CONTRÔLE D'ÉTANCHÉITÉ ET DE CONFORMITÉ D'UN RÉSERVOIR À MAZOUT

RÉF. 152/2024/65736/C01:2

DATE DU CONTRÔLE 16/05/2024
 ADRESSE DU CONTRÔLE Rue de l'Armistice 18 - 7020 Mons

Non conformité

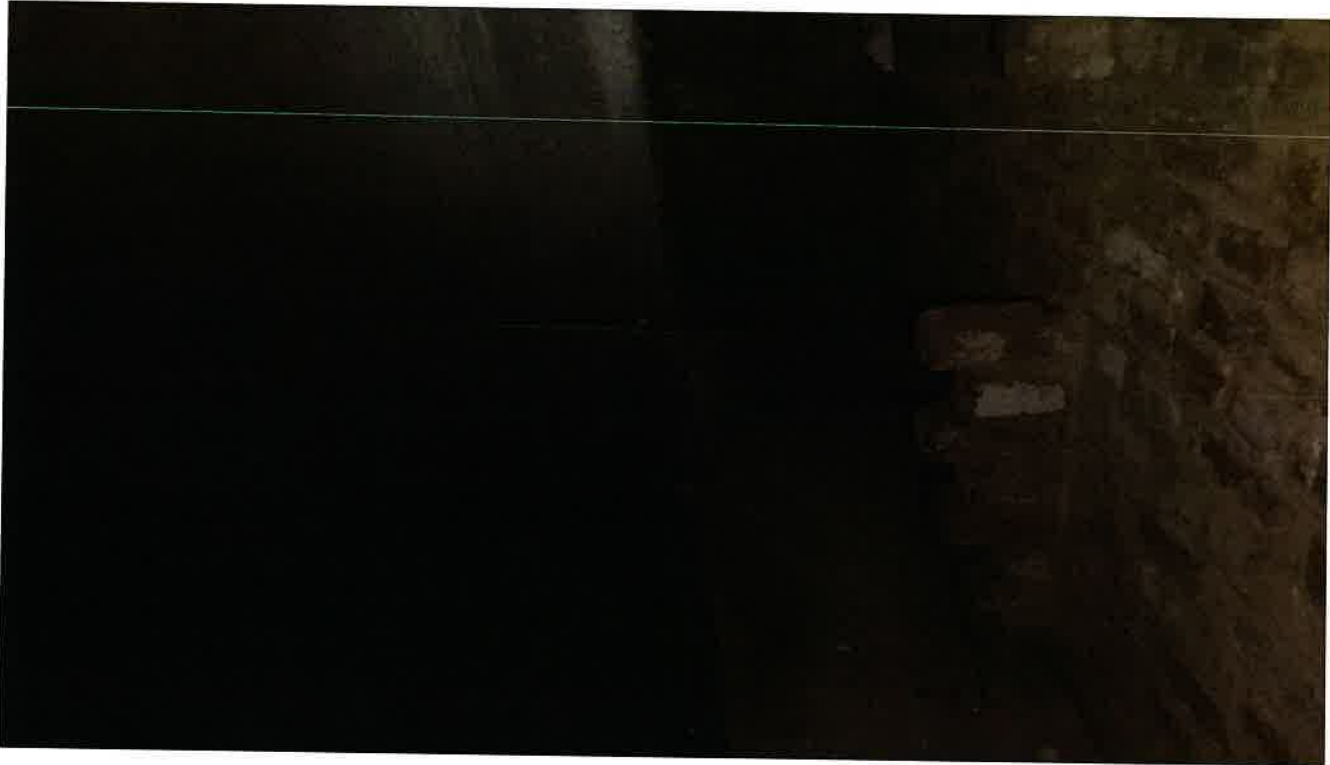
Le système de mesure de niveau n'est pas conforme / est absent
 Le montage réalisé de la jauge sur le côté du réservoir est interdit. A démonter
 L'absence de pollution visible est confirmée sous toute réserve de la présence éventuelle d'une pollution non visible le jour du contrôle.

Conclusion : L'étanchéité est assurée mais pas la conformité. Il faut y remédier dans les 6 mois.
 Le réservoir ne peut être rempli que pendant ces 6 mois, non renouvelable, prenant cours le mois du contrôle.
